Губернатору Санкт-Петербурга
А.Д. Беглову

Председателю Правления ПАО «Газпром»
А.Б. Миллеру

В рамках сотрудничества Администрации города с ПАО «Газпром» уже не первый год в нашем городе продолжаются работы по благоустройству тротуаров и пешеходных зон. В 2020 году работы намечено продолжить в Петроградском районе на Большом проспекте Петроградской стороны, в Центральном районе на набережной реки Фонтанки, улицах Чайковского, Гагаринской, Гангутской, Моховой, Оружейника Фёдорова.

Приложение 1.

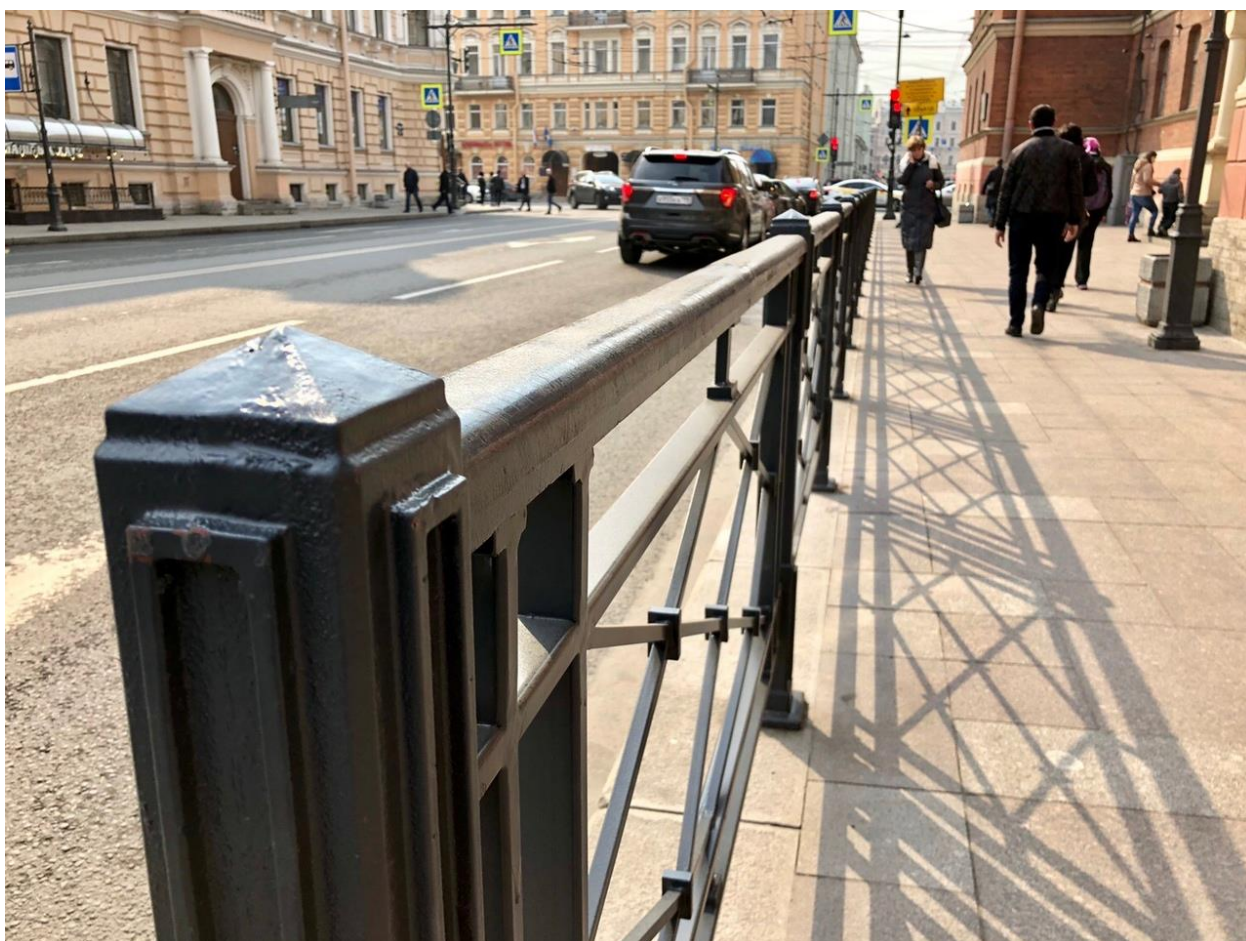
1. Концепция благоустройства предполагает устройство заборов между тротуарами и проезжей частью, которые искажают облик улиц Петербурга. Заборы не способствуют уменьшению количества ДТП, а наоборот создают ощущение безопасности у водителей, которые увеличивают скорость езды по дорогам (Приложение 1).

Приложение 4.

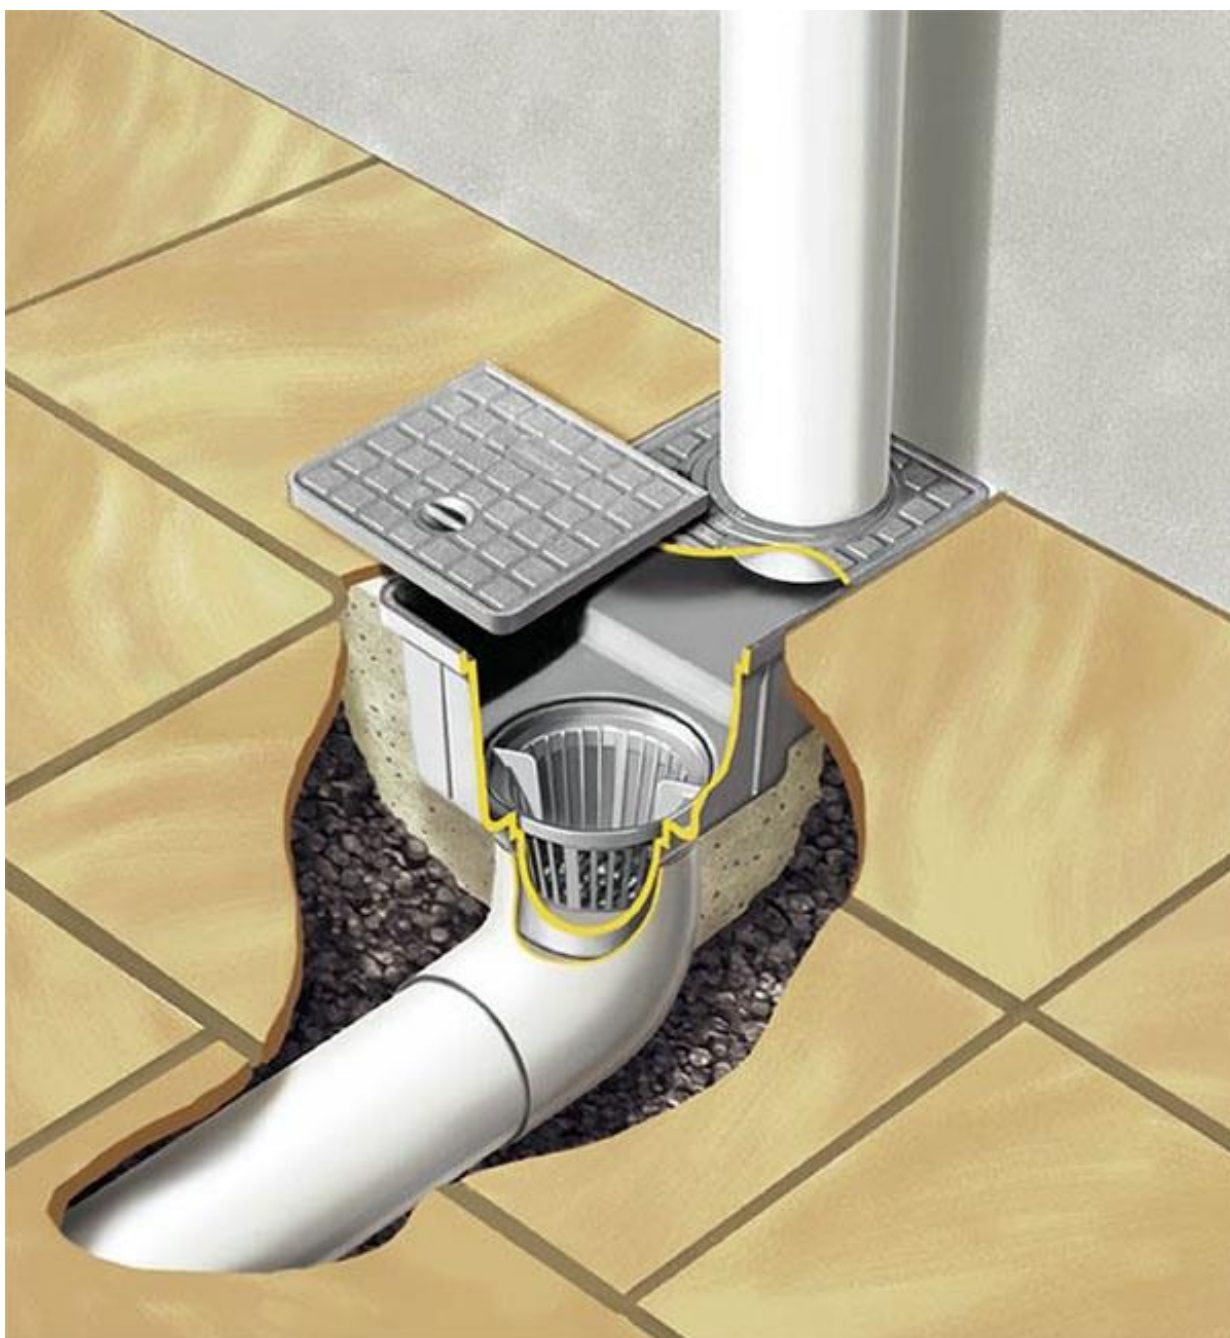
4. При устройстве нового покрытия - гранитных плит производится откопка грунта на значительную глубину, что приводит к повреждению исторического булыжного мощения, находящегося под слоями асфальта (Приложение 4).
